**Nota van zienswijzen
Bestemmingsplan Lienden, Marsdijk 9a, 11 en 15**

Datum raadsbesluit vaststelling bestemmingsplan: 26 oktober 2021

Zienswijze ontwerpbestemmingsplan 'Marsdijk 9a-11-15'

Afbeelding 1a: Uitsnede ontwerp met locatie van het gasdrukmeet- en regelstation (blauwe cirkel).

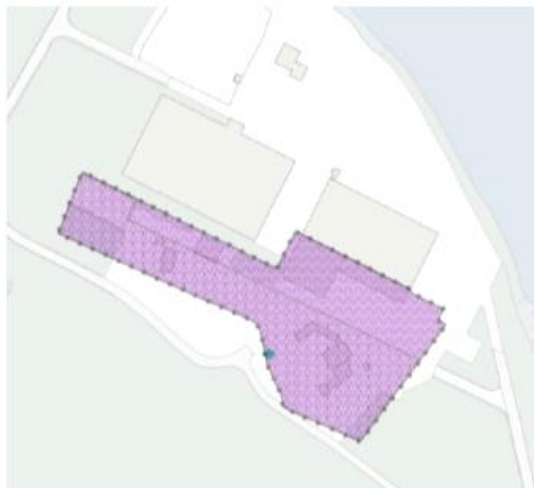
In het ontwerp is aan de grond waarop het gasdrukmeet- en regelstation is gevestigd de enkelbestemming 'bedrijf – uiterwaardgebied' toegekend. Zie afbeelding 1a en 1b. In de planregels van deze bestemming is aangegeven dat de functie nutsvoorzieningen is toegestaan.

Gelet op de ruimtelijke uitstraling van het bovengenoemd station, zie de veiligheidsafstanden in artikel 3.12 lid 6 van het Activiteitenbesluit die gelden voor een vrijstaand station, willen wij u vragen dit gasdrukmeet- en regelstation te koppelen aan de functieaanduiding 'nutsvoorziening' op de verbeelding en de daarbij behorende veiligheidscontour (Activiteitenbesluit - zone). Door deze wijze van bestemmen is de aanwezigheid van het gasdrukmeet- en regelstation voor derden zichtbaar en wordt beter geborgd dat de veiligheidsafstanden ten opzichte van respectievelijk kwetsbare objecten en beperkt kwetsbare objecten nu en in de toekomst in acht worden genomen.

Ad 1. Om het gasdrukmeet- en regelstation beter zichtbaar te maken conform het verzoek in de zienswijze een aanduiding opnemen op de verbeelding. Tevens zal hij worden opgenomen in de bestemmingsomschrijving. De veiligheidscontour wordt niet opgenomen, deze is geregeld in het Activiteitenbesluit.

De zienswijze deels gegrond verklaren en deze verwerken op de verbeelding en in de regels.
